Předmětem posuzování vlivů na životní prostředí podle zákona č. 100/2001 Sb., v platném znění (dále jen „zákon EIA“) je záměr „Pokračování těžby v lomu Mrač“ Č.J. 161777/2025/KUSK, kód záměru STC2730.

Podatel tímto podle § 8 odst. 3 zákona EIA v zákonem stanovené lhůtě 30 dnů, počítané ode dne zveřejnění informace o dokumentaci na úřední desce krajského úřadu, tj. do 9. 1. 2026, podává ke zveřejněné dokumentaci následující vyjádření.

.str. 27 hlukové studie

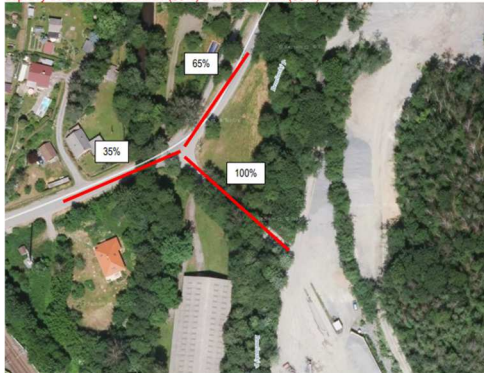
V hlukové studii nebyly jednoznačně specifikovány parametry protihlukových opatření - délka, výška, činitel pohltivosti α . Z uvedeného není jednoznačné a přezkoumatelné s jakými parametry byla zpracována hluková studie a na základě jakých údajů bylo provedeno hlukové posouzení. Požadujeme navrhnout protihlukové stěny oboustranně pohltivé pro minimalizaci odrazů. Požadujeme v hlukové studii uvést hodnotu implicitního útlumu povrchu terénu G.

OBR.4 Vizualizace budoucího stavu – doprava Varianta II + rozložení dopavy

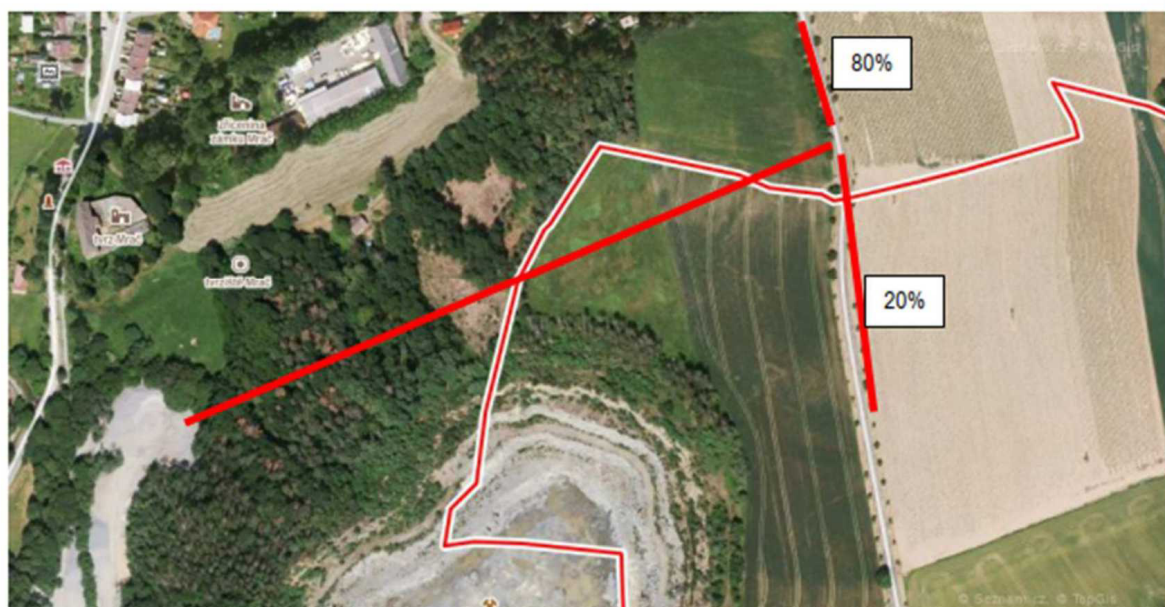
Požaduji vysvětlení navýšení intenzity dopavy směrem na Žiňánky o 10%.

Na str. 3 vyhodnocení vlivů na veřejné zdraví je uvedeno následující:

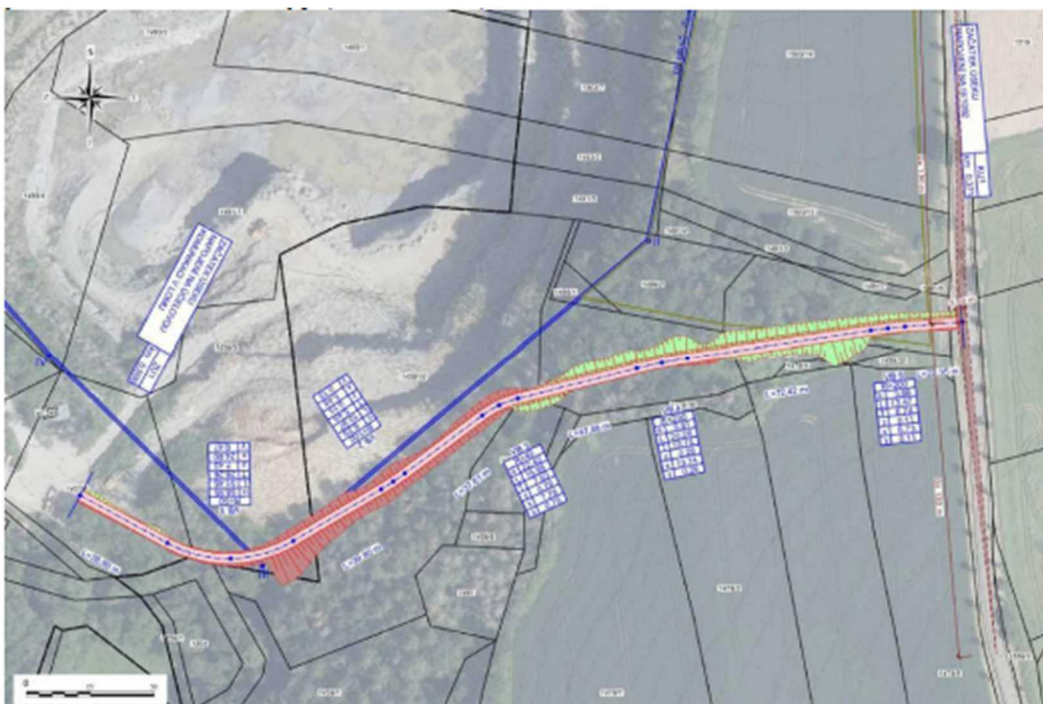
Expedice kameniva probíhá po veřejných komunikacích. Po výjezdu z lomu směřuje expediční doprava po silnici III/1091 do obce Mrač (20 %) k silnici I/3 a přes Podmračí (80 %) k silnici III/1092 a dále po silnici III/1092 směr Čerčany (64 %) a směrem na Žíňánky (16 %).

Toto tvrzení neodpovídá žádným údajům uvedeným v hlukové a rozptylové studii.

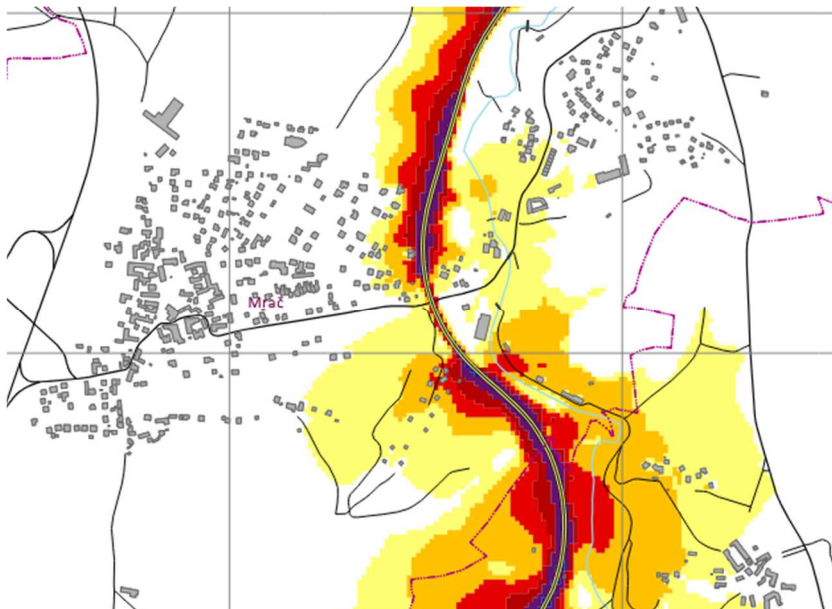
Jednoznačně kvantifikovat požadavek na zábor PUPFL a vyhodnotit jeho vlivy.

Vypořádání: Zábor PUPFL a jeho vyhodnocení je uveden v textu dokumentace v kapitole B.II. a v kapitole D.I.
